尚品千艺模型生产项目——5# 厂房

方案变更文本

尚品千艺模型生产项目---5#厂房方案变更
项目会商会审意见表

关于安溪尚品千艺模型有限公司厂区项目 设计方案变更说明

调整后

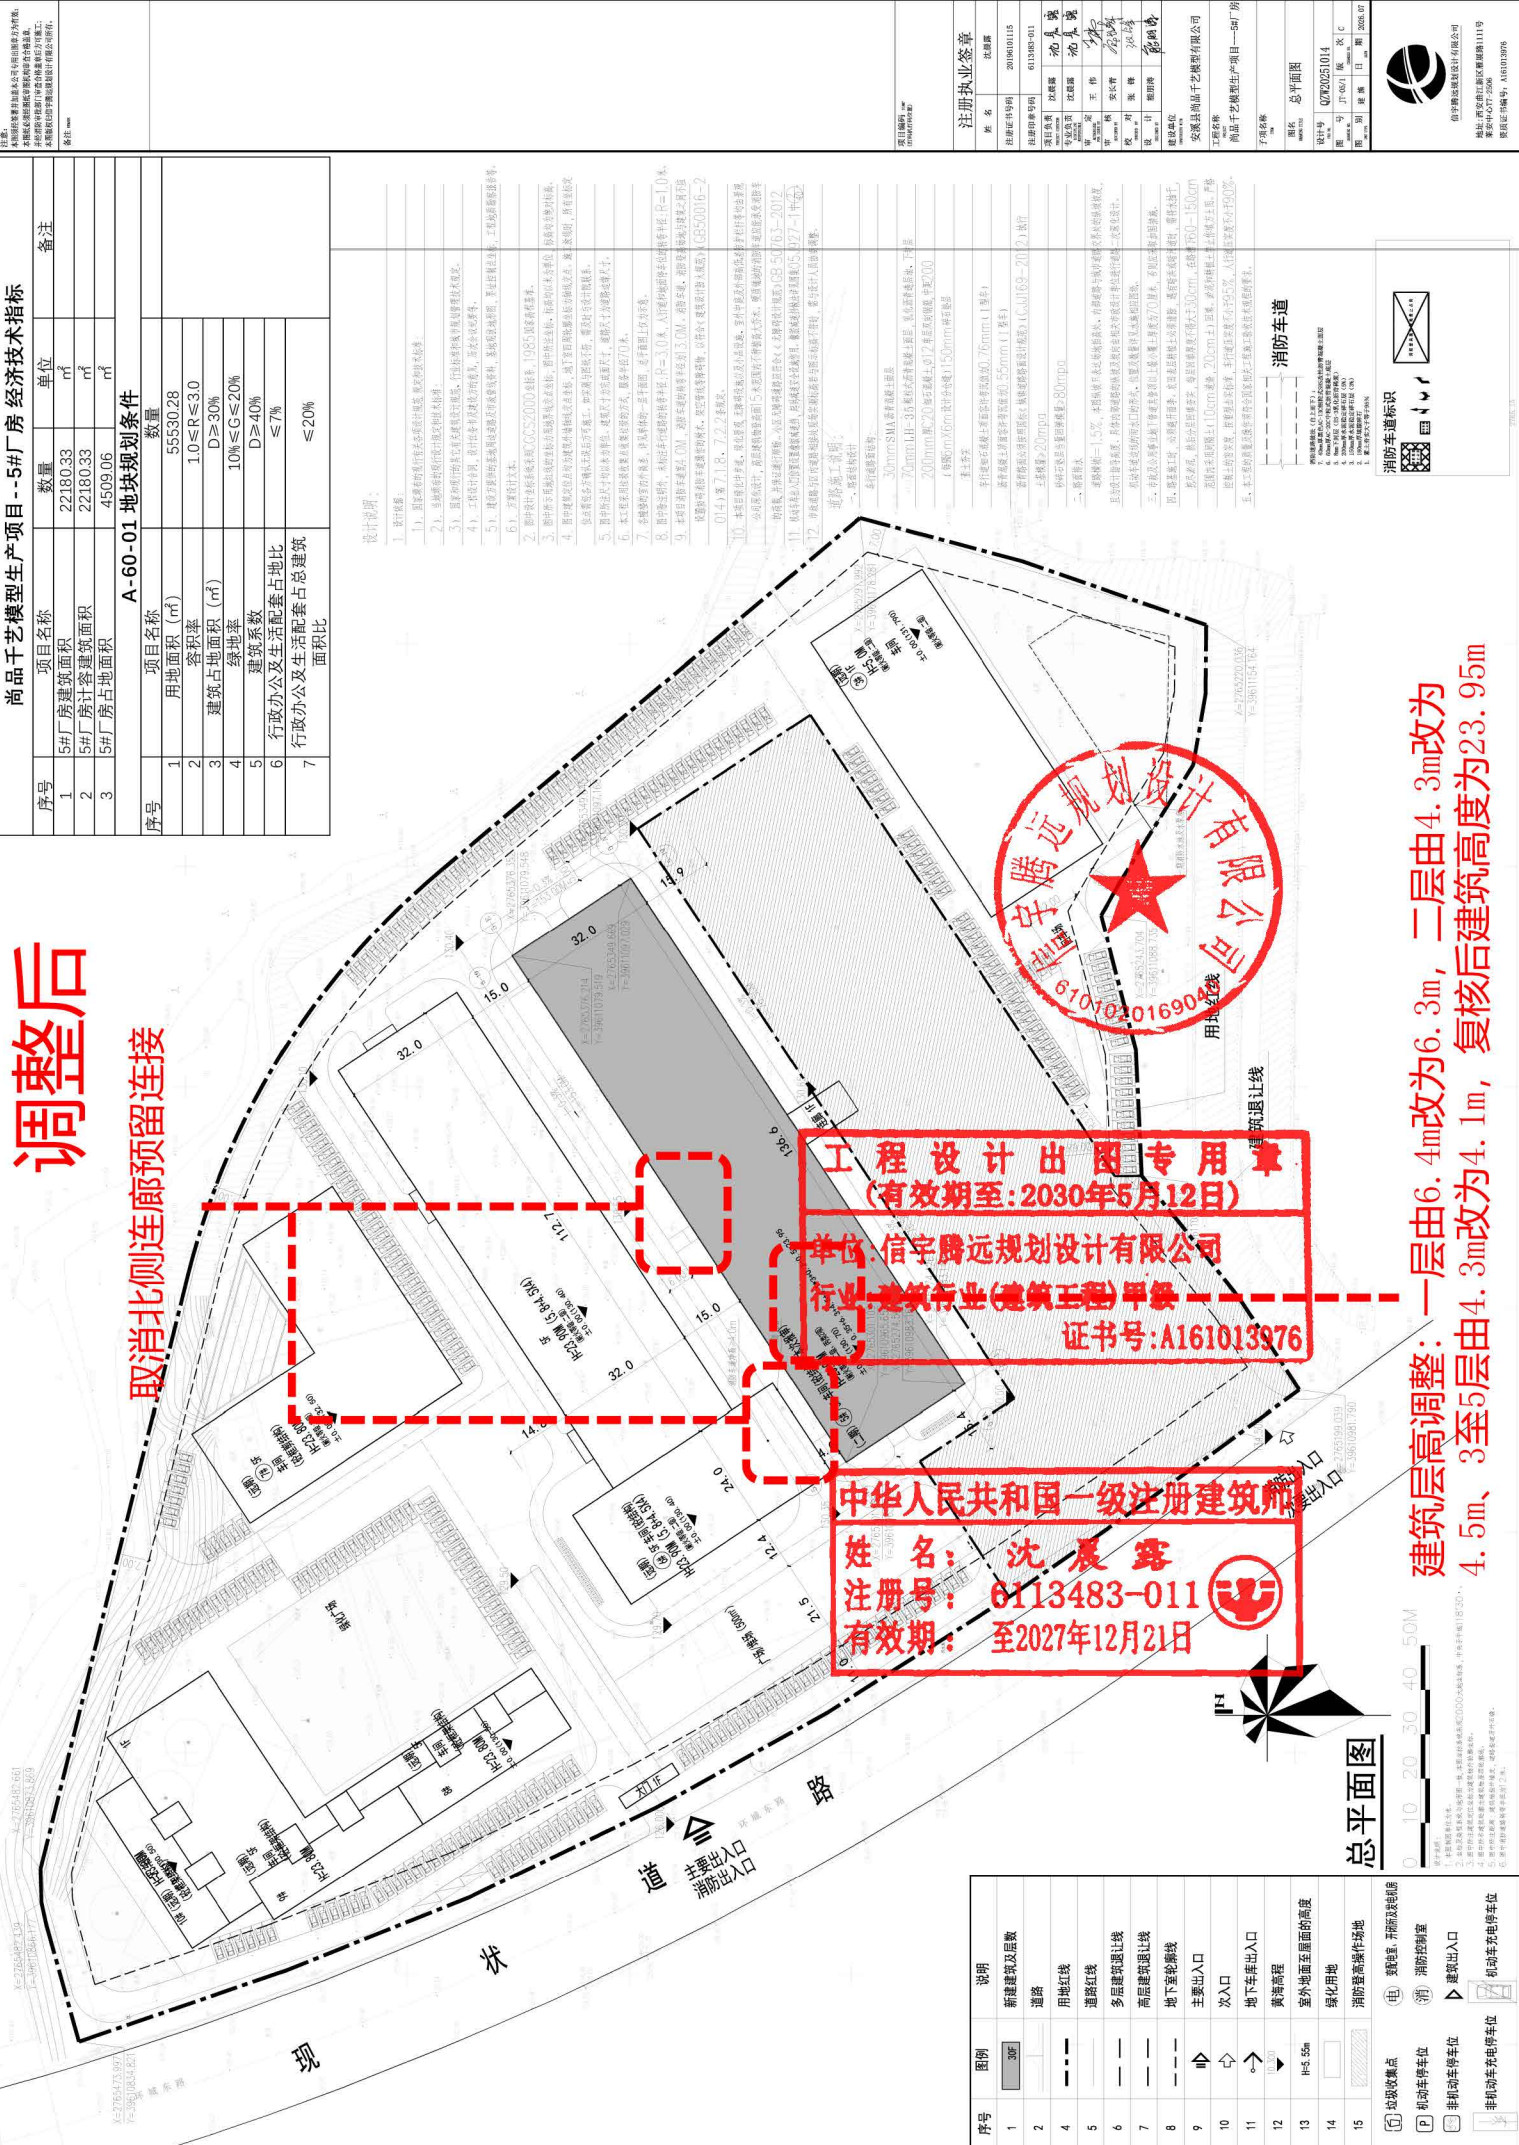
1. 用地性质为工业用地,经济技术指标表缺少建筑密度和建筑系数指标,应补充完整且符合要求。

回复:已补充,详见最新经济指标表

调整后

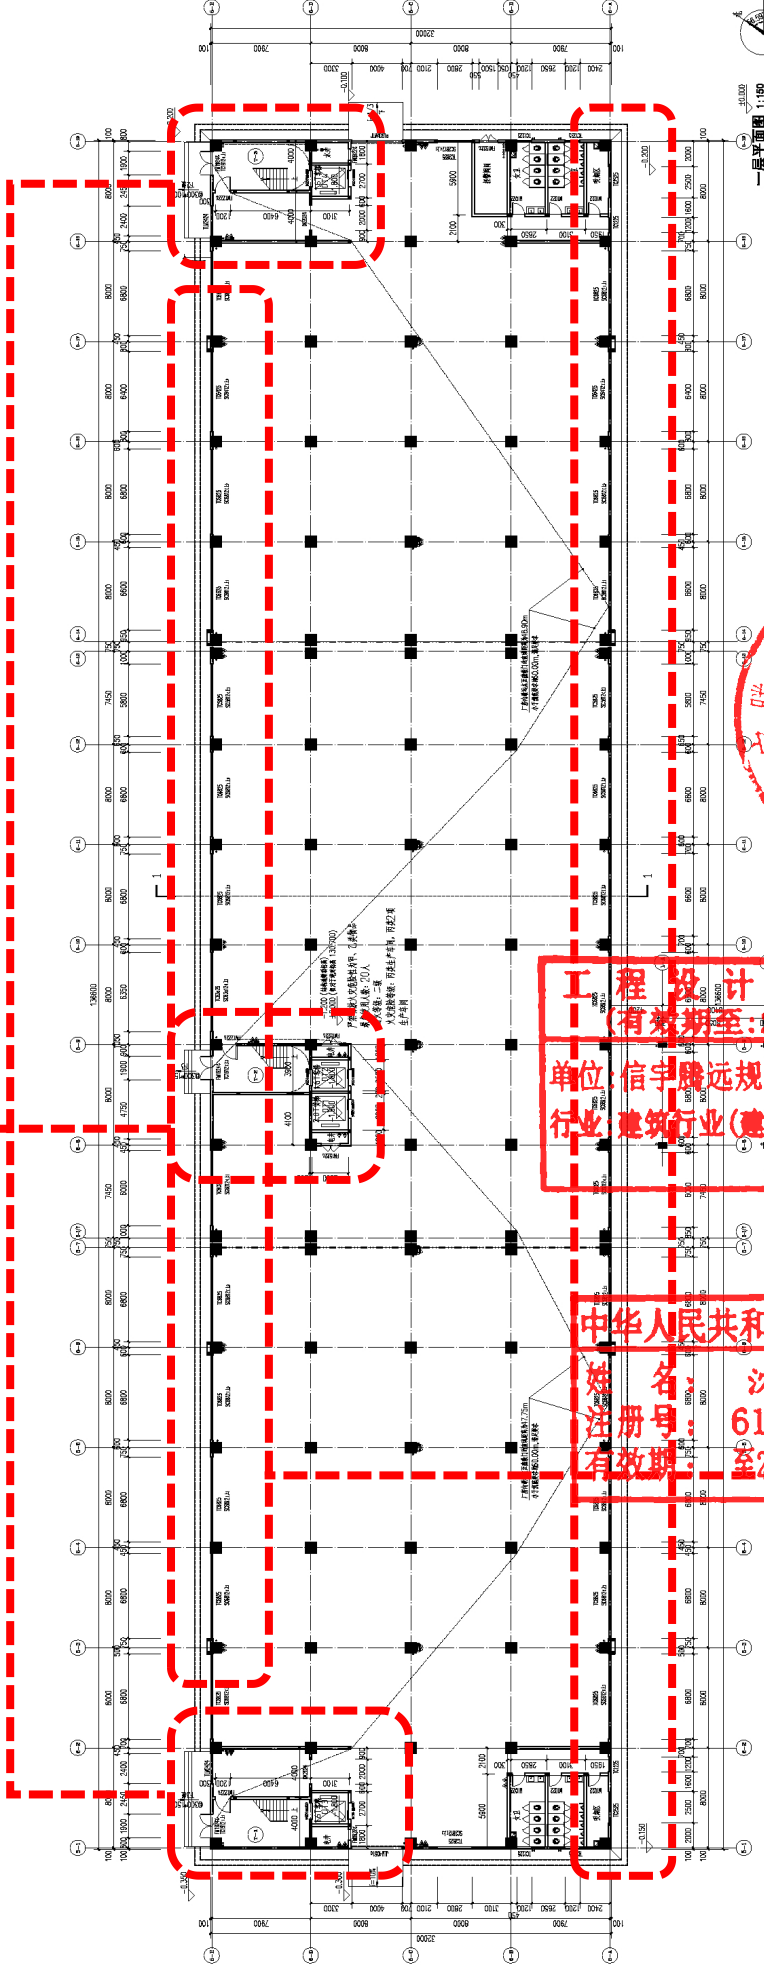
原南侧楼梯及电梯改为北侧布置，并增加电梯数量

调整后

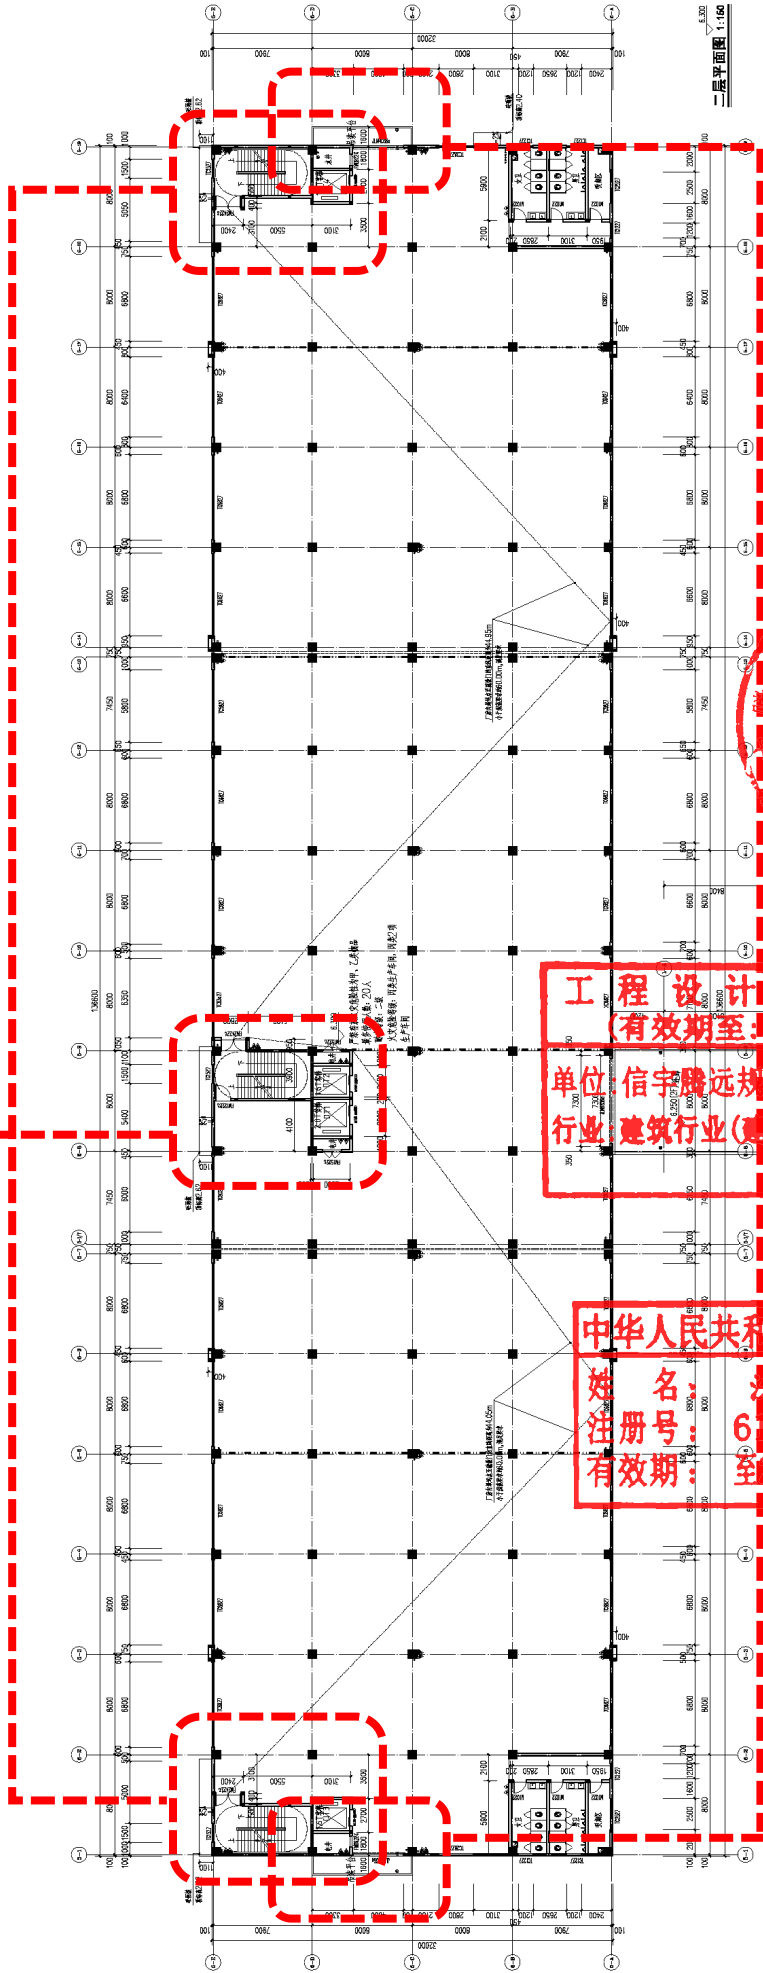
原南侧楼梯及电梯改为北侧布置, 并增加电梯数量

两侧山墙面增加预留吊装口

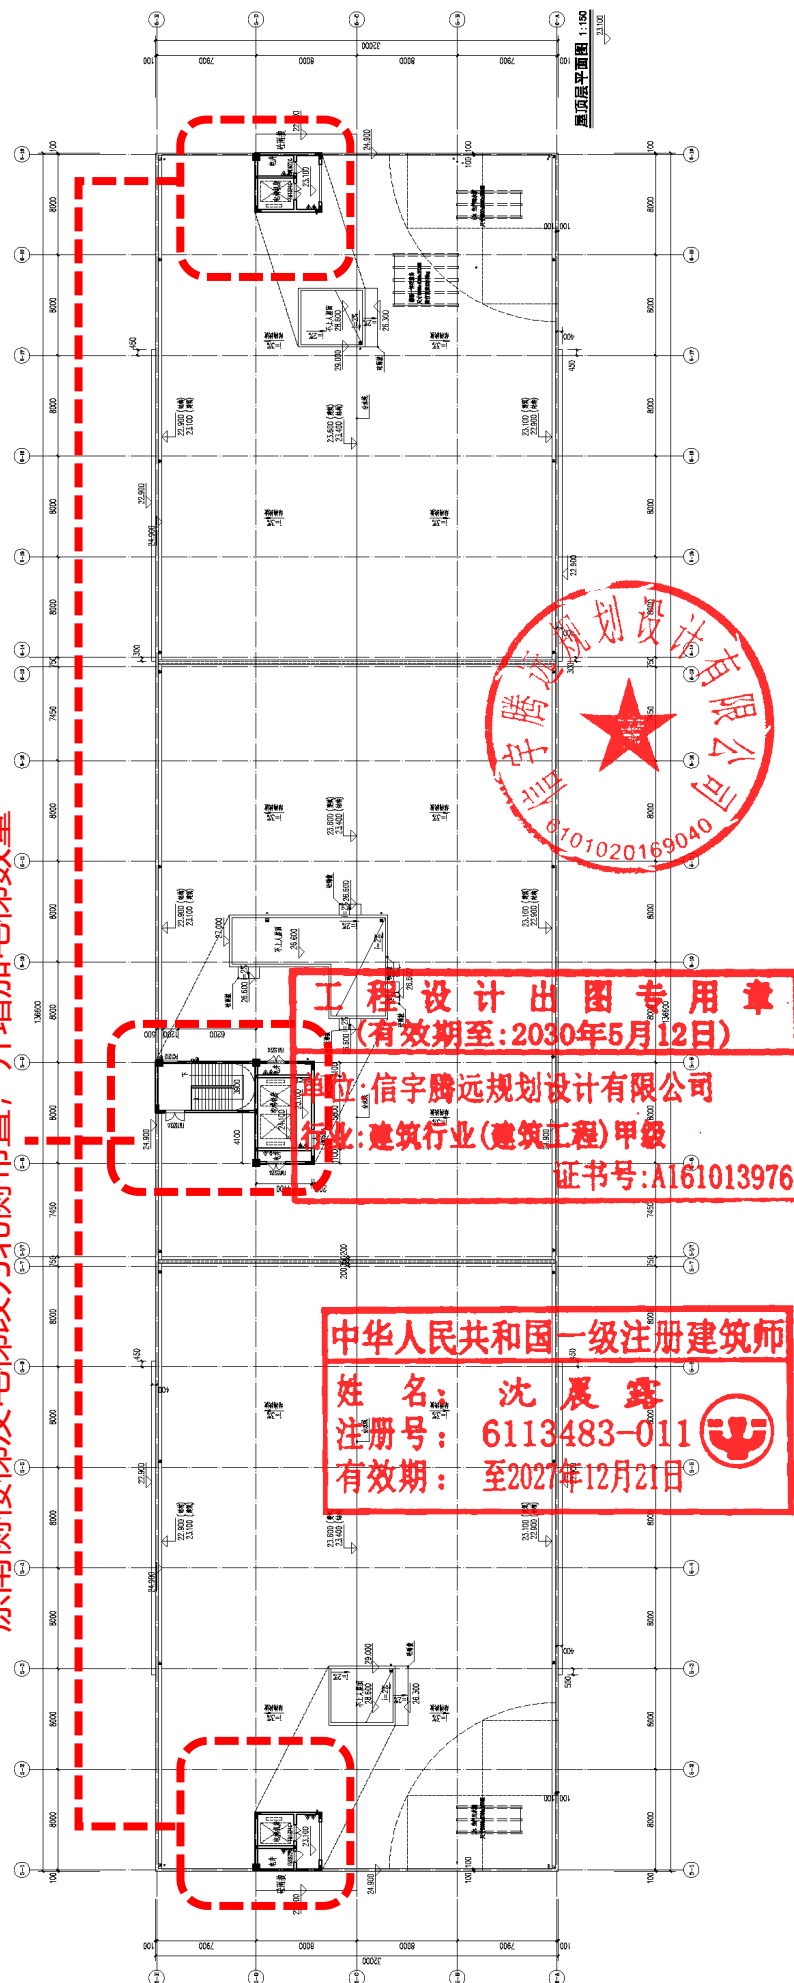
原南侧楼梯及电梯改为北侧布置，并增加电梯数量

调整后

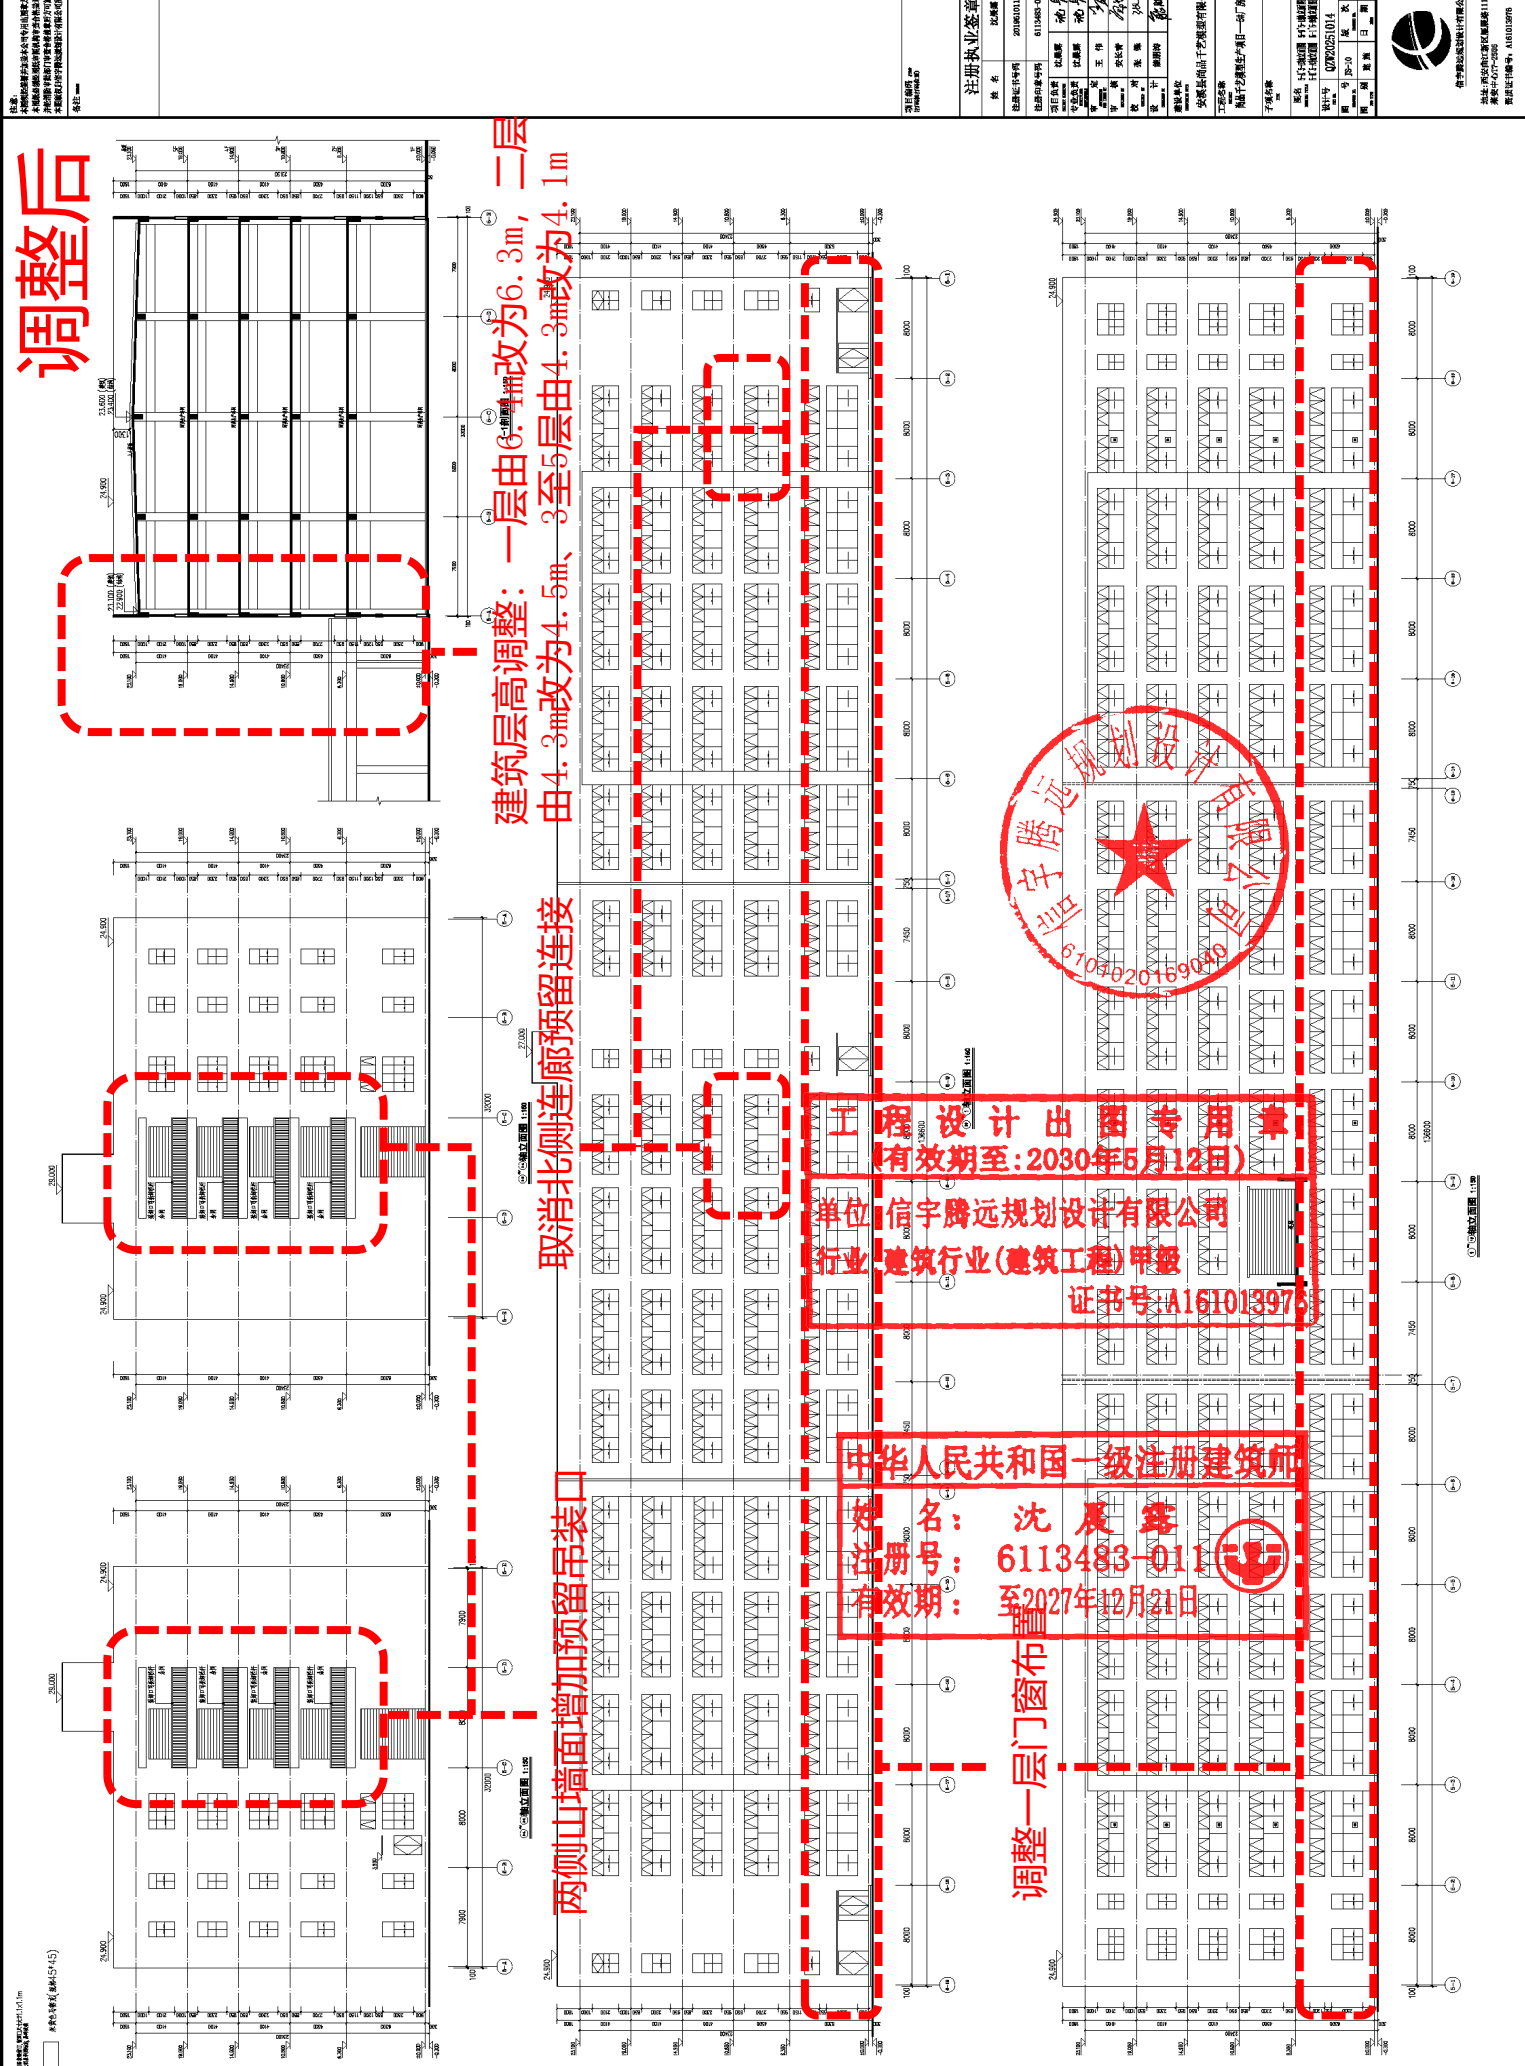
调整一层门窗布置

两侧山墙面增加预留吊装口

取消北侧连廊预留连接

建筑层高调整: 一层由6.3m改为6.3m, 二层由4.3m改为4.5m、3至5层由4.3m改为4.1m
